INFORMACIÓN DE SERVICIO

Nueva polea tensora 531 0859 10

Para todos los motores D5204 y D5244

Fig. 1: 531 0859 10 – Polea tensora nueva

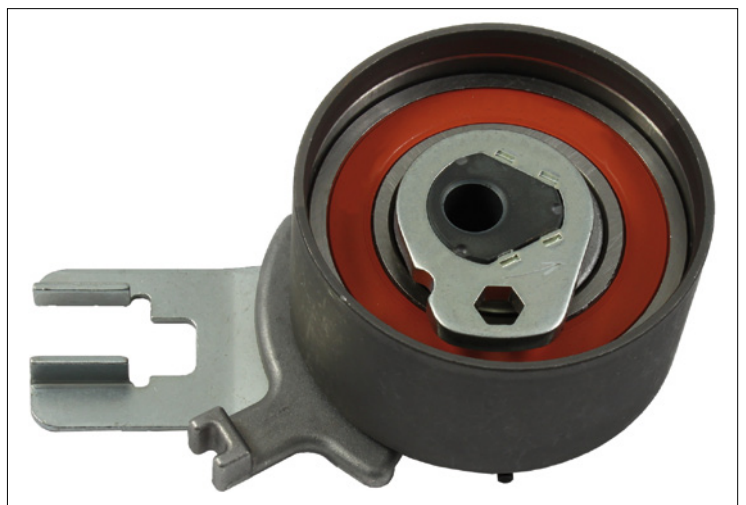
En los vehículos mencionados, la polea tensora 531 0515 10 (figura 2) solo puede utilizarse para un rango limitado de números de motor.

Por este motivo, Schaeffler Automotive Aftermarket ha desarrollado la nueva polea tensora 531 0859 10 (figura 1). Esta sirve para todos los motores D5204 y D5244 de todo el periodo de construcción.

Las dos poleas tensoras se diferencian visualmente solo por la versión del indicador de ajuste.

El kit 530 0504 10, con la polea tensora 531 0515 10, se ha sustituido por el kit 530 0582 10 con la nueva polea tensora.
